# Granskningsutlåtande

## Detaljplan för del av Lappen 19 m.fl. Etapp 3

Munksjöstaden Jönköpings kommun

Bild från  
Lantmäterimyndighetens  
yttrande gällande stycket  
"Olämplig med illustration  
av föreslagna anläggningar  
i plankartan"

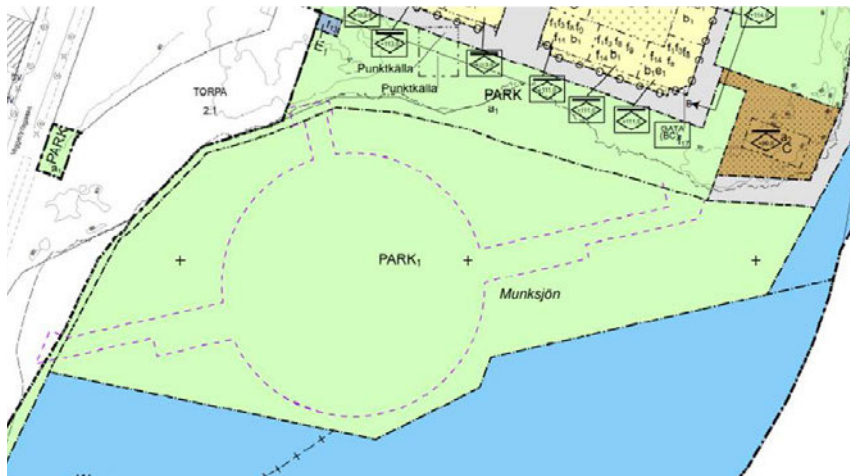
Lantmäterimyndigheten avråder från att illustrera anläggningar i plankartor. Anledningen till detta är att plankartan bör förbehållas för de juridiskt gällande planbestämmelserna. I många fall finns det behov av att illustrera möjlig framtida bebyggelse, i detta fall den flytande parken, men istället bör då antingen en särskild illustrationskarta upprättas eller illustrationen redovisas i planbeskrivningen. Den flytande parken kan anläggas inom hela det område som betecknas med "PARK1", illustrationen i plankartan kan därför vara missvisande.

Det är korrekt att den flytande parken kan anläggas inom hela det område som betecknas med "PARK<sub>1</sub>". Avsikten är dock inte att den flytande parken ska anläggas över hela området som betecknas med "PARK<sub>1</sub>" utan endast delar av den. Med hänsyn till att det är en flytande konstruktion så känns det osäkert att låsa fast exakt läge för landgångar i detta tidiga skede, om den flytande parken skulle behöva skjutas i sidled. För att inte det ska framstå som att hela området kommer upptas av en flytande park så är kommunens bedömning att illustrationen behövs för att inte plankartan ska vara missvisande.

Bild från  
Lantmäterimyndighetens  
yttrande gällande stycket  
"Utfartsförbud inte ok i  
planområdesgräns"

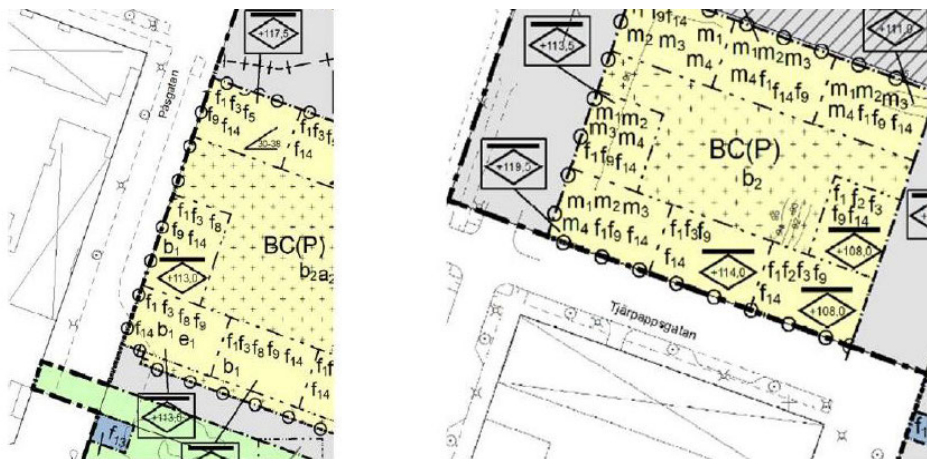
På plankartan finns sträckor med bestämmelse om att utfartsförbud ska finnas utlagd i planområdesgränsen. Utfartsförbud får enligt 4 kap. 9 § PBL endast läggas mot allmänna platser. Detta innebär att det inte är möjligt att lägga denna typ av bestämmelse i en planområdesgräns av följande skäl: I en planområdesgräns går det inte att säkerställa att det är allmän plats eller även i fortsättningen kommer att vara allmän plats i den angränsande planen. Bestämmelsen reglerar dessutom indirekt något som ska gälla för området utanför det i planförslaget aktuella planområdet vilket inte är tillåtet.

Kommunen kanske kan utforma plankartan/planområdet på ett annat sätt för att undvika dessa problem eller undvika att reglera utfartsfrågan? Lantmäterimyndigheten noterar att i vissa planer har liknande problem lösts genom att kommunen har utökat planområdet med en remsa bestående av några meter allmän plats utanför utfartsförbudet.

Att utöka planområdet efter granskningen ses som en väsentlig ändring och är inte möjlig inom nuvarande granskningsförslag. De sträckor där utfartsförbud är utlagd angränsar mot ytor som är planlagda som allmän plats och gata för att kunna angöra befintliga fastigheter. De angränsande detaljplanerna antogs 2014 och 2017. Med hänsyn till att de angränsande detaljplanerna antogs relativt nyligen och att den allmänna platsen behövs för att kunna angöra befintliga fastigheter så bedömer kommunen det som osannolikt att det skulle planläggas som något annat än allmän plats, gata i framtiden. Vi får ta en diskussion framöver för att undvika dessa problemen i framtiden.

Bild från  
Lantmäterimyndighetens  
yttrande gällande stycket  
"Transformatorstation i  
söder"

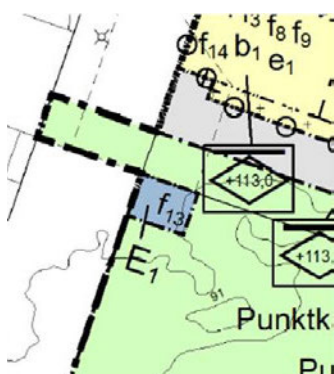
I planbeskrivningen står det att kvartersmark för transformatorstation kan antingen bilda en egen fastighet eller upplåtas med ledningsrätt. I plankartan finns en transformatorstation (E1) i söder. Kvartersmarken för transformatorstationen är omgärdad av "PARK" och ligger i plangräns, även i intilliggande plan 0680KDP140513 angränsar transformatorstationen till mark utsatt som "PARK". Ska det bildas en egen fastighet för ändamålet transformatorstation behöver det finnas ett sätt att ta sig till fastigheten. Detta ser inte ut att vara möjligt då omkringliggande mark har bestämmelsen "PARK", vilket kanske skulle leda till att det inte är möjligt att bilda en lämplig fastighet. Möjlighet att upplåta området med ledningsrätt finns dock fortfarande kvar.

För att kunna angöra fastigheten och möjliggöra fastighetsbildning har planförslaget reviderats och transformatorstationen flyttas några meter åt sidan och angränsar nu mot mark planlagt som "GATA".

Figur 2. Utsnitt ur plankartan - antagande

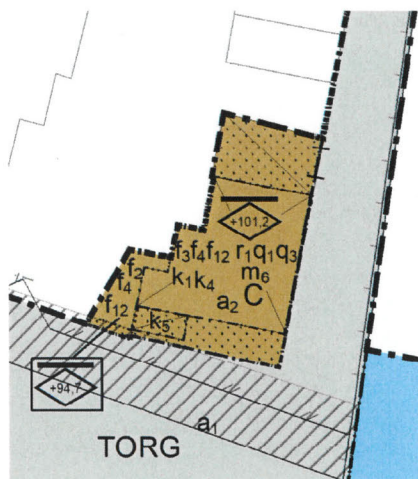
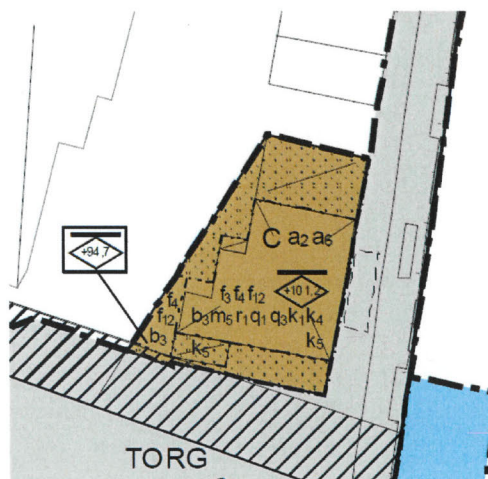
Avsikten under planläggningen har varit att lägga plangränsen och användningsgränsen så att byggnad inom fastigheten Lappen 21, tidigare Lappen 11 tas med i planområdet. Eftersom det skett en avstyckning bedöms det inte rimligt att lämna kvar en begränsad del av fastigheten som industrimark. Planförslaget har därför ändrats till antagande och gränsen justerats. Kommunen bedömer inte att ändringen skulle vara av väsentlig karaktär. Vidare bedöms inte heller utökningen av planområdet och användningsgränsen inom Lappen 21 vara av allmänt intresse då delen likt tidigare är placerad på kvartersmark och ej medger någon utökad byggrätt samt är i begränsad storlek.

- Gränsen mot fastigheten Lappen 21 har justerats då den inte låg i fastighetsgräns. Avsikten under planläggningen har varit att lägga plangränsen och användningsgränsen så att byggnad inom fastigheten Lappen 21, tidigare Lappen 11 tas med i planområdet. Eftersom det skett en avstyckning som ändrat fastighetsgränsen så bedöms det inte rimligt att lämna kvar en begränsad del av fastigheten som industrimark. Planförslaget har därför ändrats till antagande. Kommunen bedömer inte att ändringen skulle vara av väsentlig karaktär. Vidare bedöms inte heller utökningen av planområdet och användningsgränsen inom Lappen 21 vara av allmänt intresse då delen likt tidigare är placerad på kvartersmark och ej medger någon utökad byggrätt samt är i begränsad storlek. Planförslaget har därför ändrats till antagande och gränsen justerats. Ändringen har godkänts av fastighetsägarna, se bilaga 1.
